**AVIS RELATIF À LA PROTECTION
CONTRE LES EVENTUELS EFFETS NOCIFS ET NUISANCES
PROVOQUÉS PAR LES RAYONNEMENTS NON IONISANTS
GÉNÉRÉS PAR DES ANTENNES ÉMETTRICES STATIONNAIRES**

Commune : BLEGNY - Exploitant : PROXIMUS

Référence exploitant : 41BLG_00

Rapport n° 177 / 2024

Figure 1 : Vue en plan des lieux de séjour et des points de contrôle

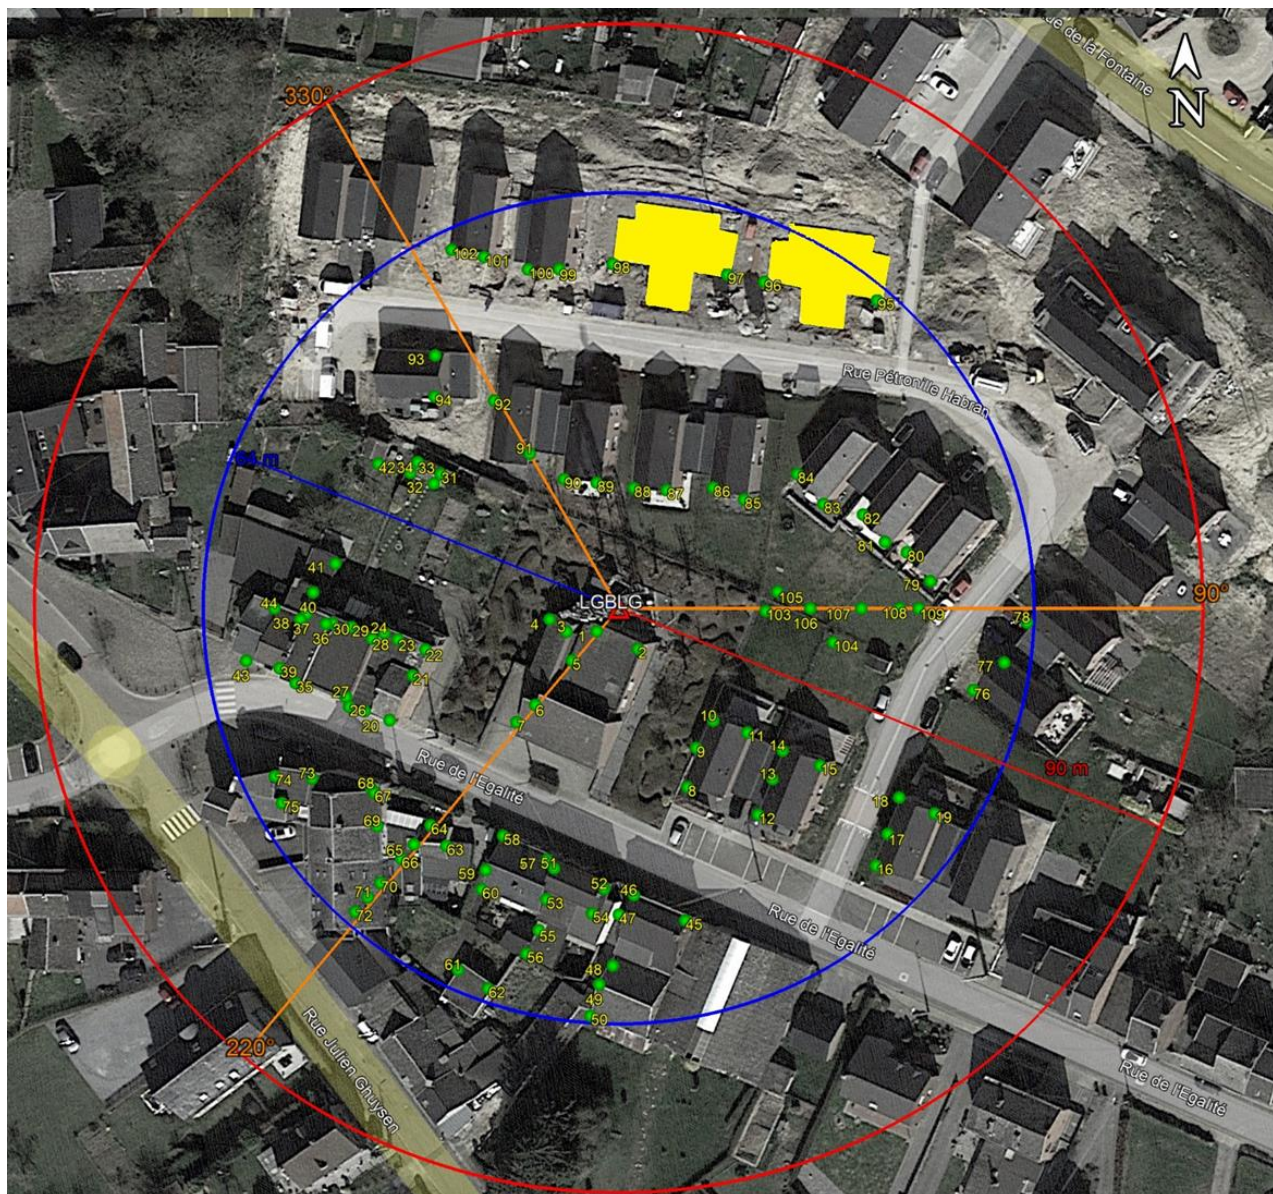
- le numéro du point de contrôle repris sur un des plans de la figure 1;
- le numéro du LS dans lequel se trouve le point de contrôle de la 1^{ère} colonne ;
- l'atténuation d'obstacle prise en compte pour le calcul de l'indice d'exposition dans le LS ;
- le résultat du calcul de l'indice d'exposition.

En ce qui concerne les antennes de l'installation mentionnées dans le tableau 1, la distance maximale à laquelle la limite pourrait être atteinte, à l'extérieur, est égale à 89,5 m. S'il n'y a pas de LS à une distance inférieure, les antennes respectent forcément la limite d'immission.

Dans le cas des LS situés à l'intérieur des bâtiments, une atténuation d'obstacle est prise en compte et il en résulte que la distance maximale à laquelle la limite pourrait être atteinte se réduit à 63,3 m.

Figure 2 : Vue en plan des installations d'antennes dans un rayon de 300 mètres autour de l'installation faisant l'objet de la demande d'avis

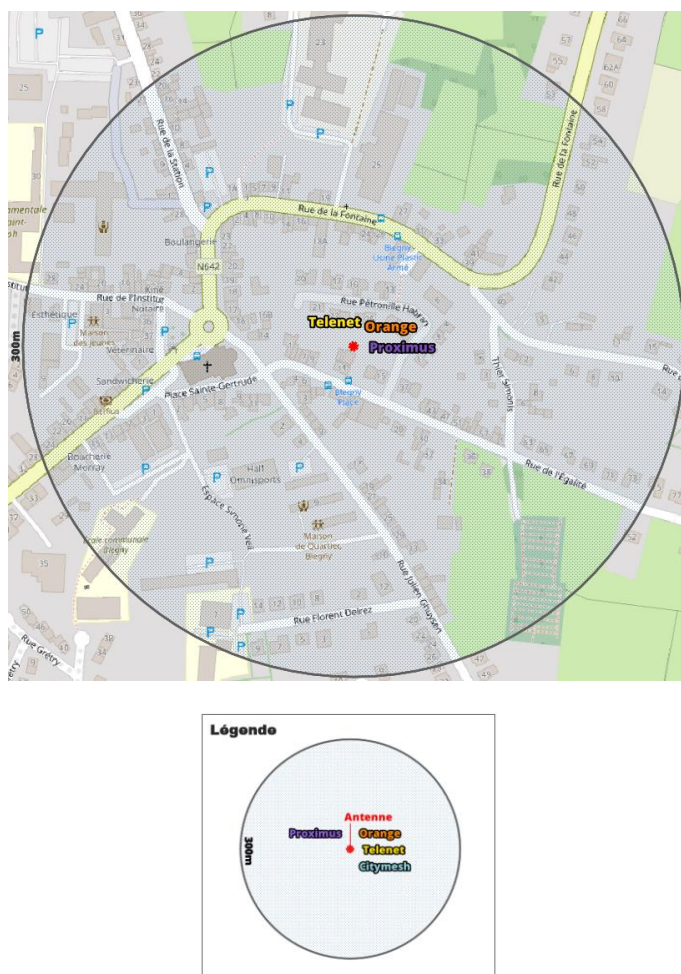
Le plan en projection verticale de la figure 2 indique la localisation des antennes actives éventuelles visées par le décret et situées dans un rayon de 300 mètres autour de l'installation référencée dans le paragraphe 2. Les données de localisation de ces antennes et les avis correspondant sont accessibles via le cadastre en ligne des antennes émettrices stationnaires⁶.

Compte tenu du nombre d'installations localisées dans la figure 2, il apparaît que l'intensité du rayonnement électromagnétique généré, dans les lieux de séjour situés à proximité de l'installation référencée dans le paragraphe 2, par l'ensemble des antennes émettrices stationnaires de l'ensemble des exploitants du même site d'antennes émettrices stationnaires respecte la limite fixée à l'article 4, § 2 du décret.
